【注意事項】

R20TS0744JC0100
Rev.1.00
2021.09.16 号

RH850 スマート・コンフィグレータ

RH850 スマート・コンフィグレータの使用上の注意事項を連絡します。

図 1-1 CPU サブシステムのクロックソースの設定

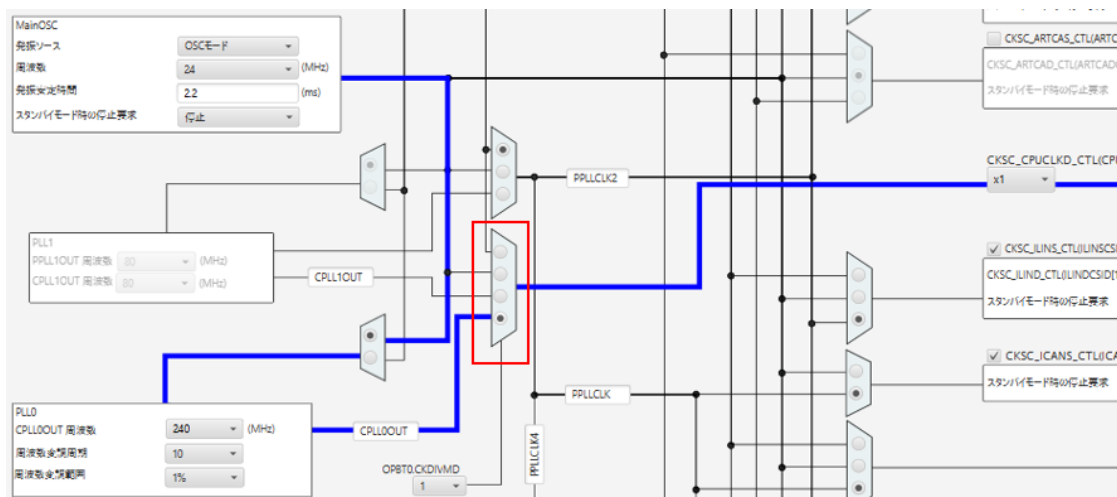
CPU サブシステムのクロックソースに CPLL0OUT を選択した場合 (図 1-1)、クロックの初期化処理が無限ループに入り、プログラムが実行できません。

以下のソースファイルでコードを手動で修正してください。

- ソースファイル : "r_cg_cgc.c"
- 関数 : "void R_CGC_Create (void)"

以下に修正例を記します。手動でプロテクトレジスタの設定を追加し、また、CLKCTL.CKSC_CPUCLKD_CTL の設定を修正してください。以下の例では、赤字コードが修正前の誤ったコード、青字コードが修正後の正しいコードです。

```
void R_CGC_Create(void)
{
    .....
    /* CPU clock setting */
    .....
    while (CLKCTL.CKSC_CPUCLKD_ACT != (_CGC_CPLLOUT_DIVIDER_4 |
    _CGC_CPU_CLK_DIVIDER_2))
    {
        NOP();
    }
    WPROTR.PROTCMD1 = _WRITE_PROTECT_COMMAND;          --> この文を追加
    CLKCTL.CKSC_CPUCLKD_CTL = _CGC_CPLLOUT_DIVIDER_4 | _CGC_CPU_CLK_DIVIDER_1;
    CLKCTL.CKSC_CPUCLKD_CTL = (uint32_t) ~(_CGC_CPLLOUT_DIVIDER_4 |
_CGC_CPU_CLK_DIVIDER_1);          --> "~" をマクロ名の前に追加
    CLKCTL.CKSC_CPUCLKD_CTL = _CGC_CPLLOUT_DIVIDER_4 | _CGC_CPU_CLK_DIVIDER_1;
    .....
}
```

図 2-1 CSI マスタの動作設定 (例 : CSIH0)

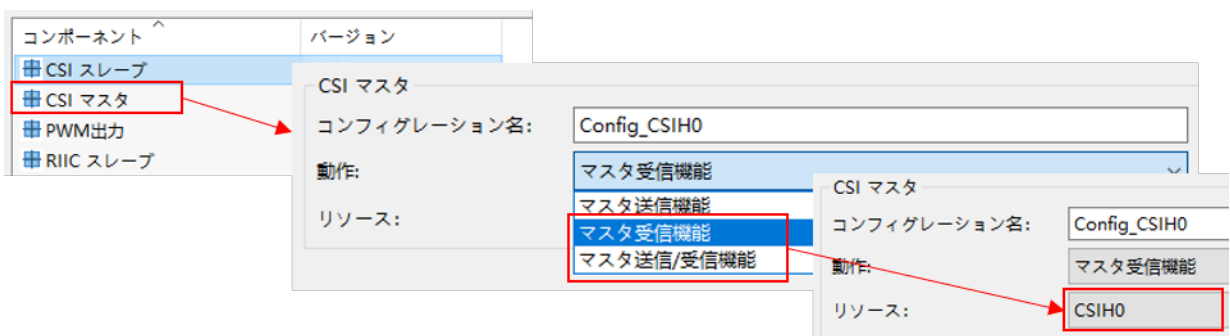
CSI マスタの動作を「マスタ受信機能」または「マスタ送信／受信機能」にし (図 2-1)、チップセレクト (CS) 信号を使用した場合 (図 2-2)、マスタは初回のデータだけを正しく受信し、2 回目以降は受信に失敗します。

以下のソースファイルでレジスタ設定コードを手動で修正してください。

- ・ ソースファイル：“<Configuration-name>_user.c”
- ・ 関数：“void r_<Configuration-name>_interrupt_receive (void)”

以下に RH850/F1KM グループで<コンフィグレーション名>が Config_CSIH0 の場合の修正例を記します。赤字コードが修正前の誤ったコード、青字コードが修正後の正しいコードです。

```
void r_Config_CSIH0_interrupt_receive(void)
{
    uint8_t err_type;
    uint16_t temp;
    .....
    else
    {
        temp = g_csih0_rx_total_num;
        if (temp > g_csih0_rx_num)
        {
            *gp_csih0_rx_address = CSIH0.RX0W;
            gp_csih0_rx_address++;
            g_csih0_rx_num++;
            CSIH0.TX0W |= 0xFFFFFUL;
        }
        .....
    }
}
```
